BIJLAGE 13A: omcirkeling op te volgen zones begroeiing nieuwe taluds

Volgende acties werden toen uitgevoerd (en kunnen als aanvulling op de plannen van het bestek beschouwd); cf. mailverkeer met architect Hannes Van Meer d.d.26 maart 2018:

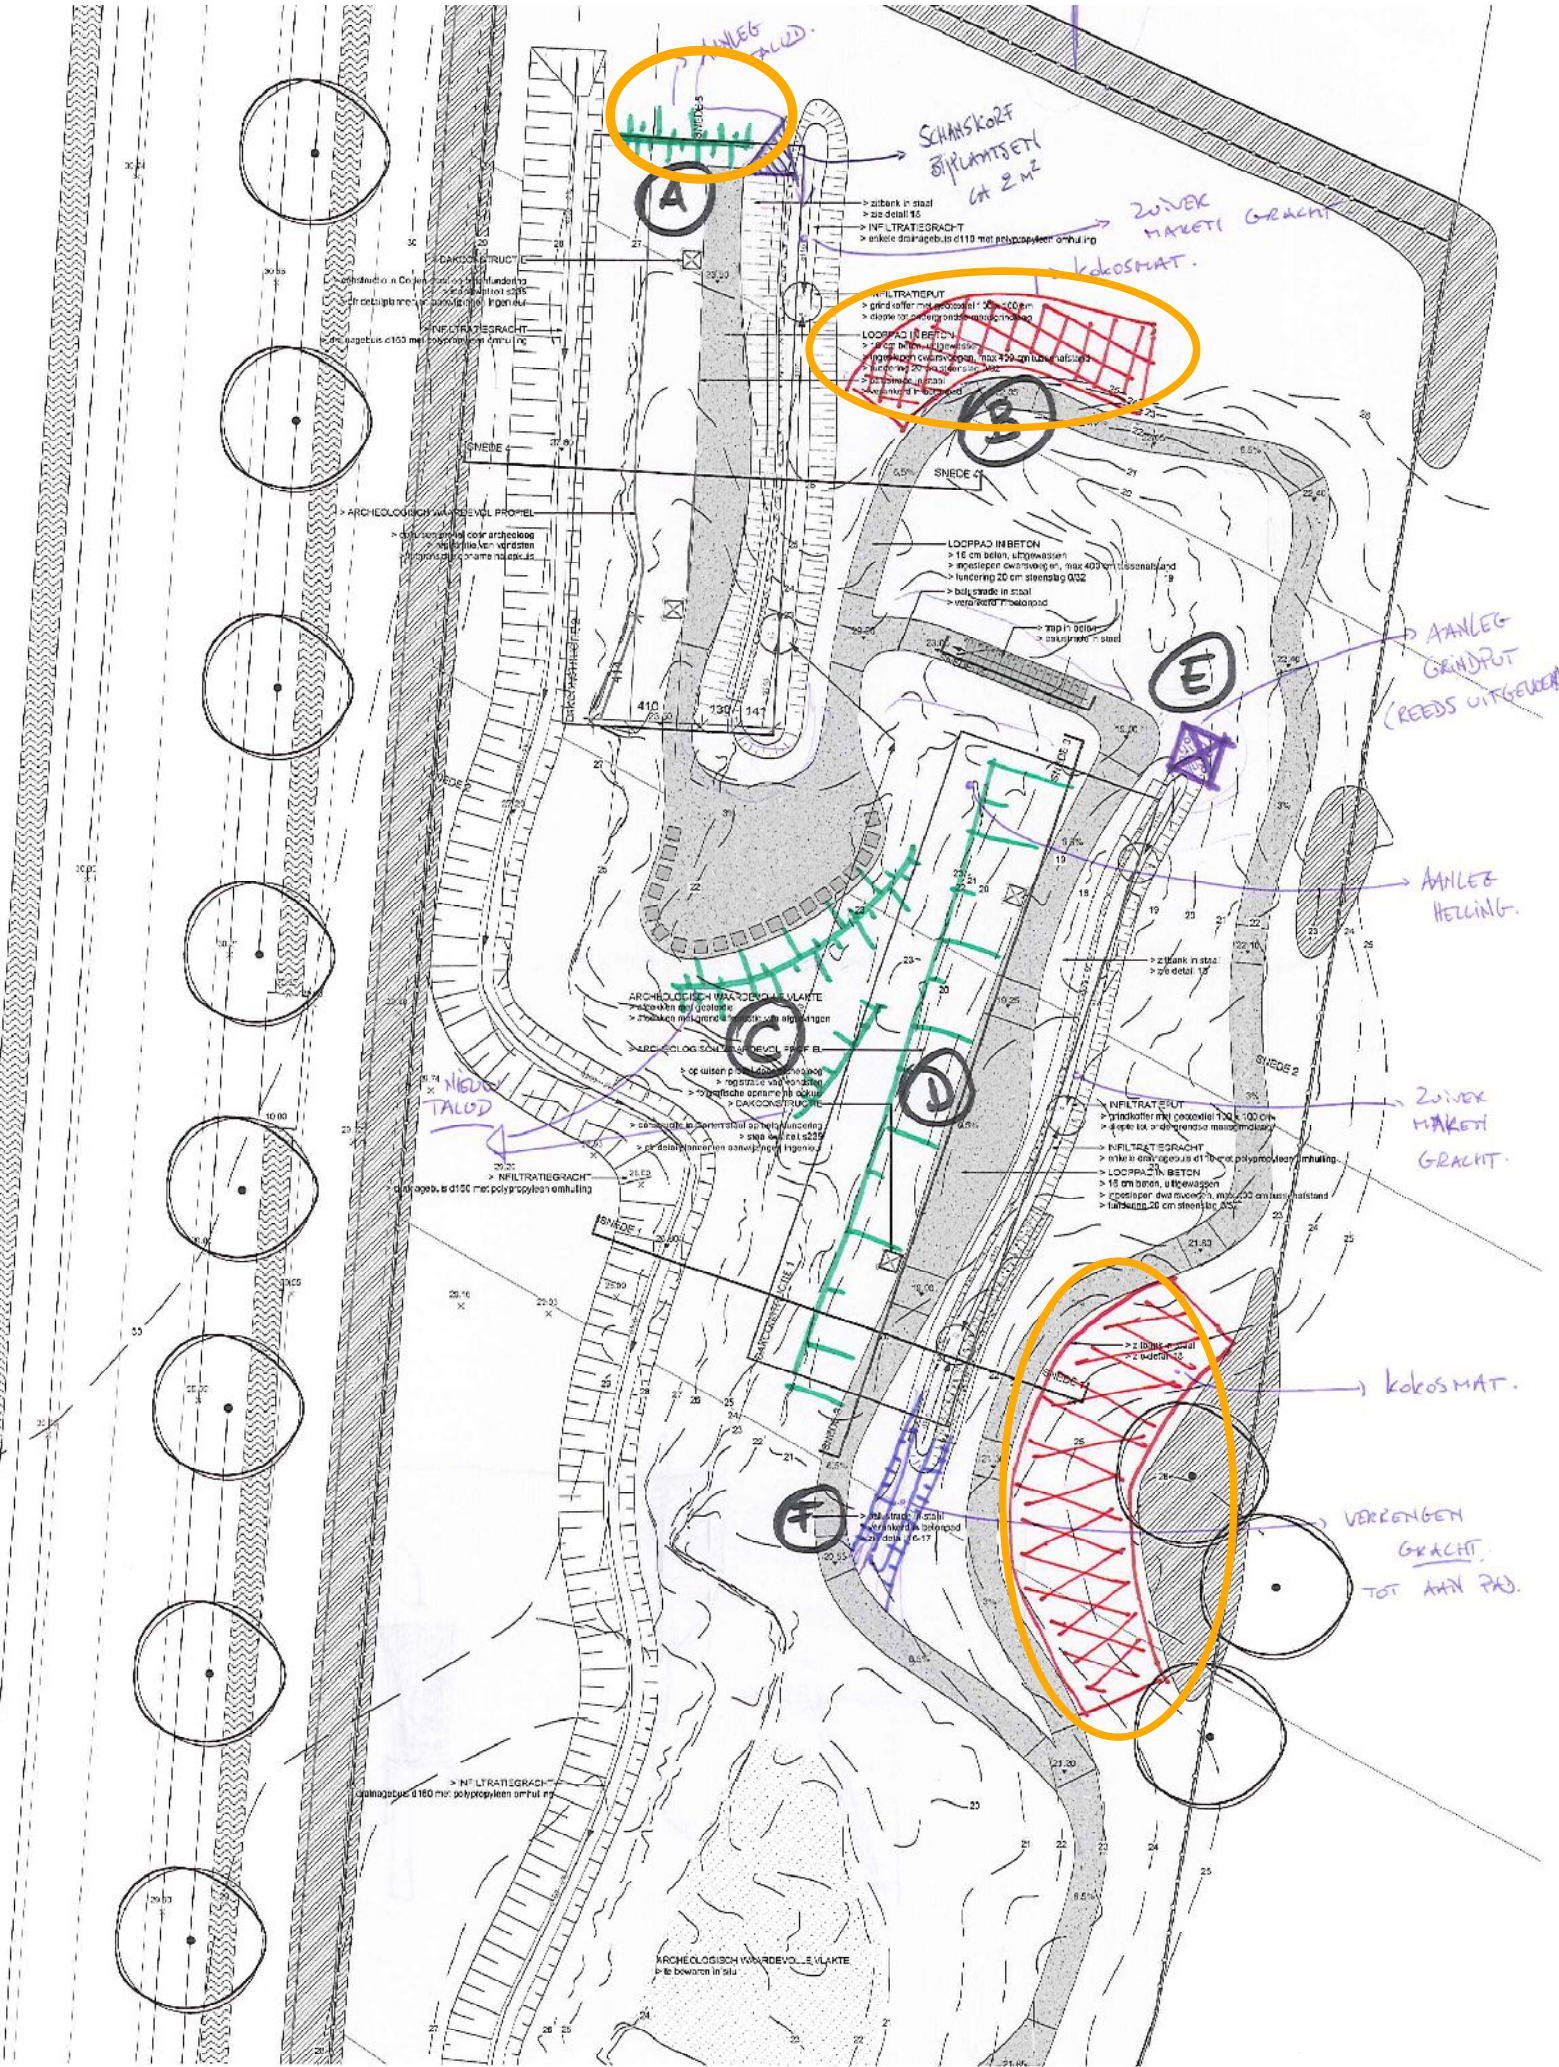
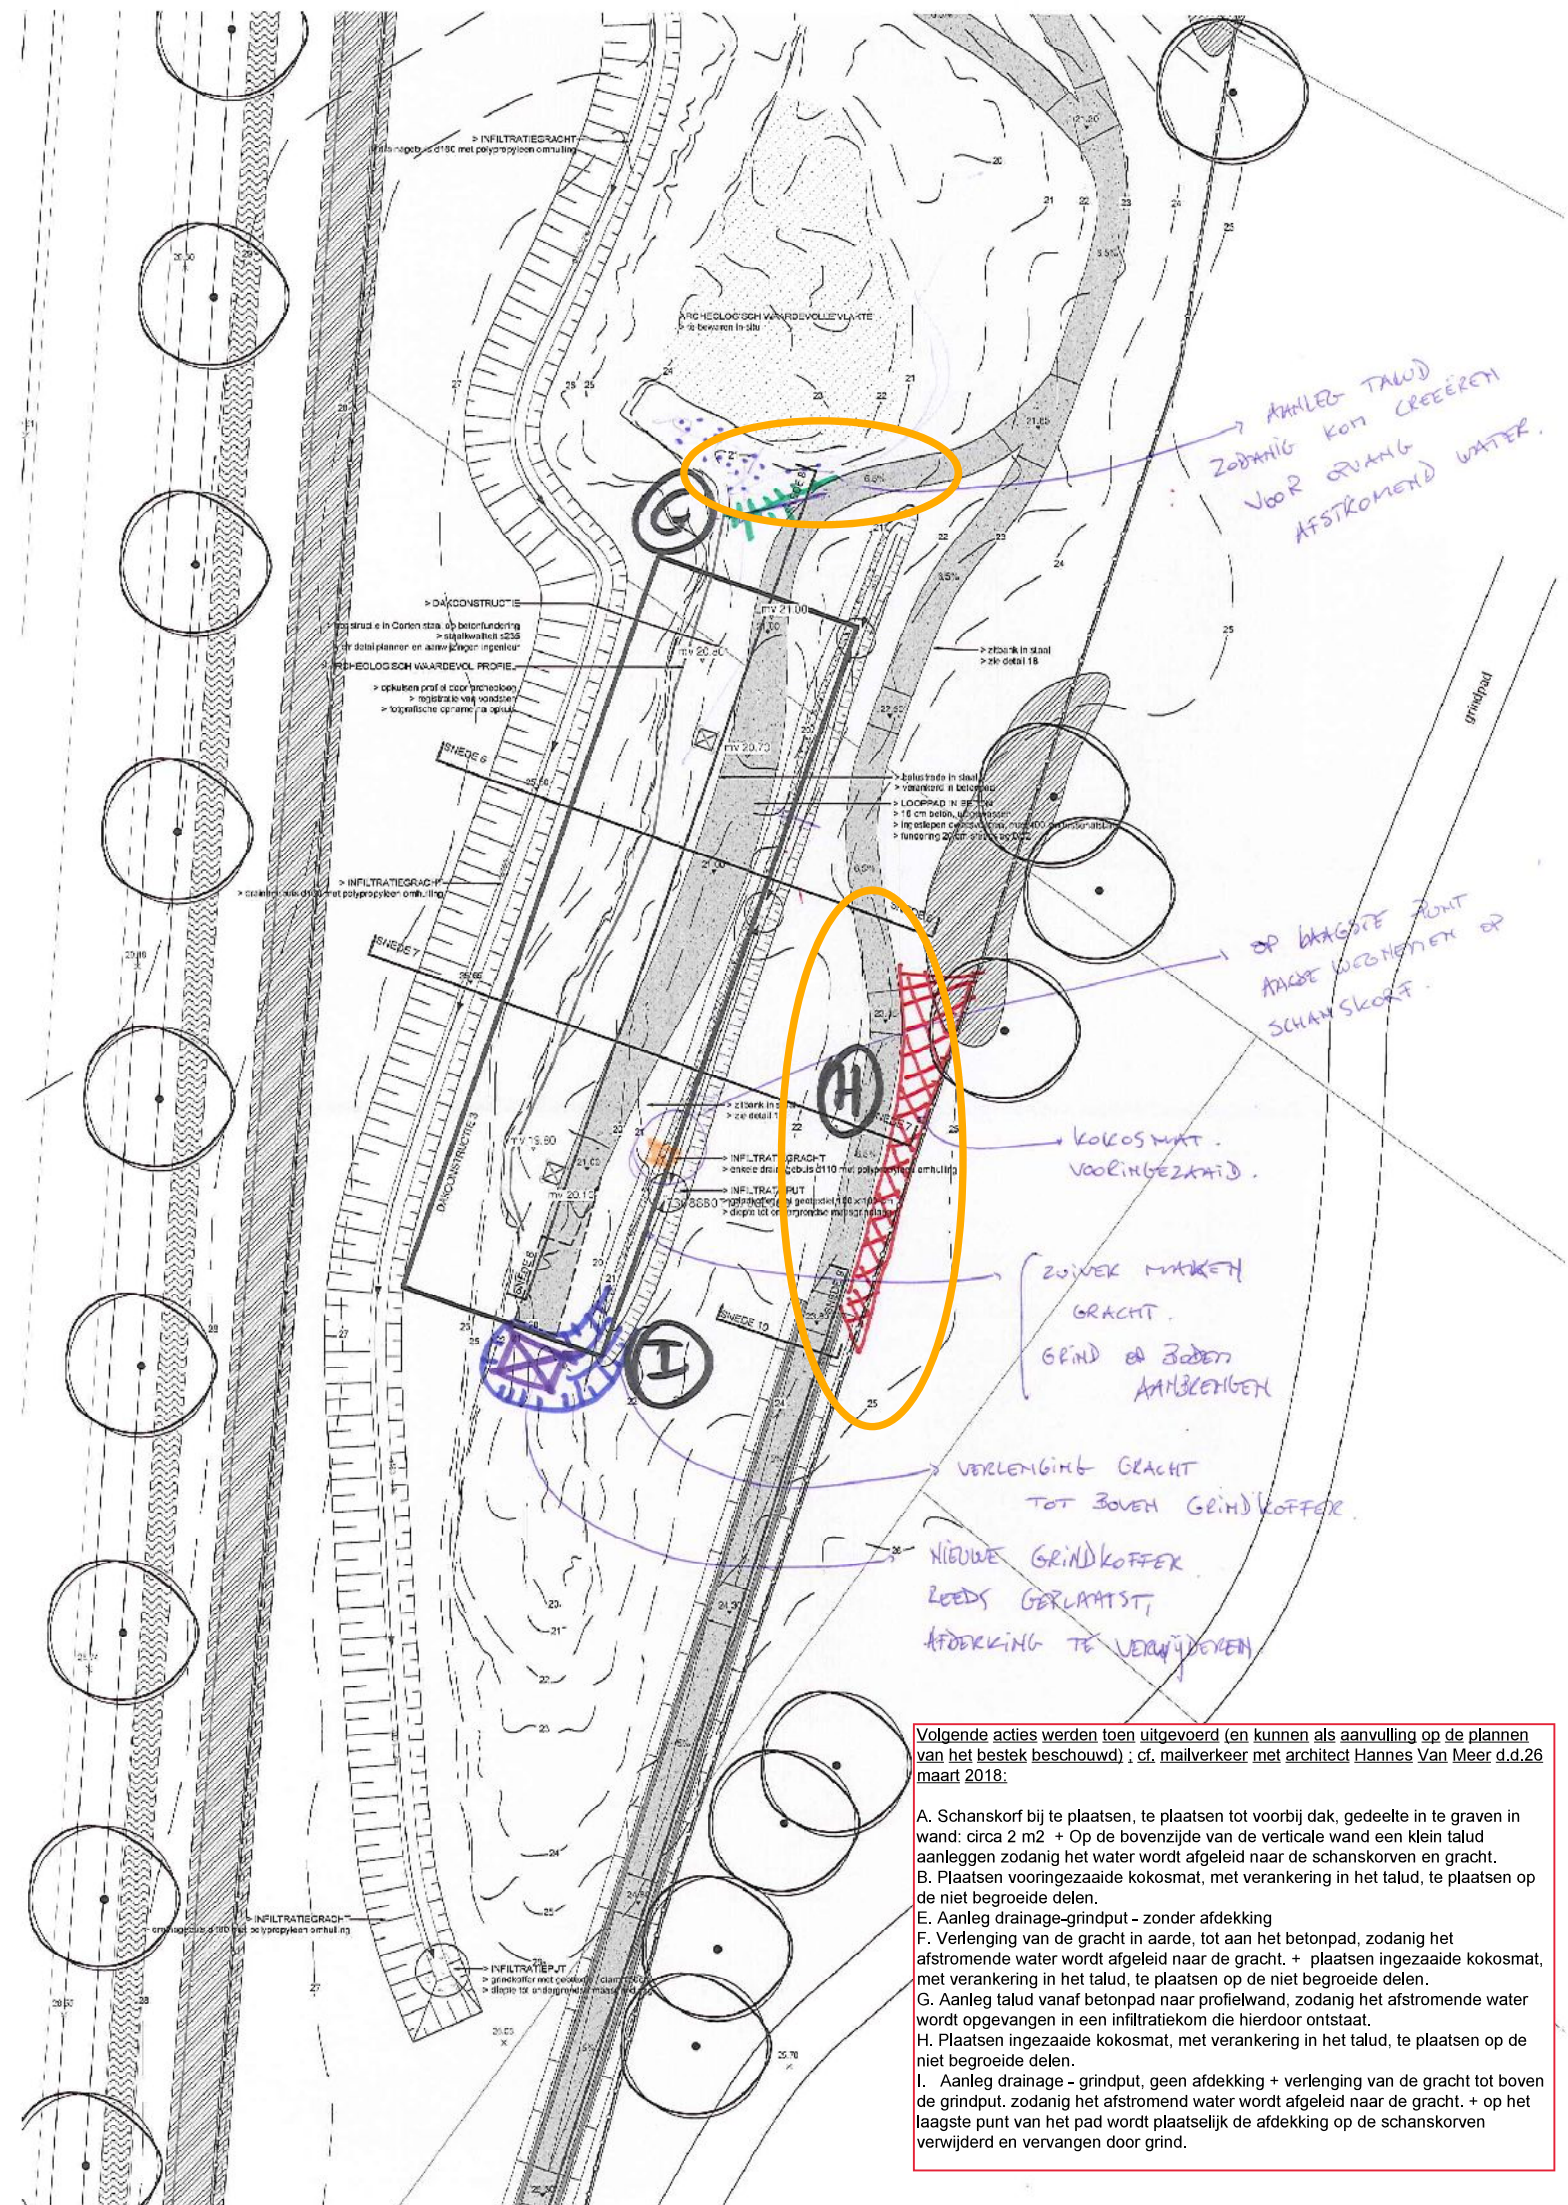
- Schanskorf bij te plaatsen, te plaatsen tot voorbij dak, gedeelte in te graven in wand: circa 2 m² + Op de bovenzijde van de verticale wand een klein talud aanleggen zodanig het water wordt afgeleid naar de schanskorven en gracht.

- Plaatsen vooringezaaide kokosmat, met verankering in het talud, te plaatsen op de niet begroeide delen.
- Aanleg drainage-grindput - zonder afdekking
- Verlenging van de gracht in aarde, tot aan het betonpad, zodanig het afstromende water wordt afgeleid naar de gracht. + plaatsen ingezaaide kokosmat, met verankering in het talud, te plaatsen op de niet begroeide delen.

- Aanleg talud vanaf betonpad naar profielwand, zodanig het afstromende water wordt opgevangen in een infiltratiekom die hierdoor ontstaat.
- Plaatsen ingezaaide kokosmat, met verankering in het talud, te plaatsen op de niet begroeide delen.

- Aanleg drainage - grindput, geen afdekking + verlenging van de gracht tot boven de grindput. zodanig het afstromend water wordt afgeleid naar de gracht. + op het laagste punt van het pad wordt plaatselijk de afdekking op de schanskorven verwijderd en vervangen door grind.
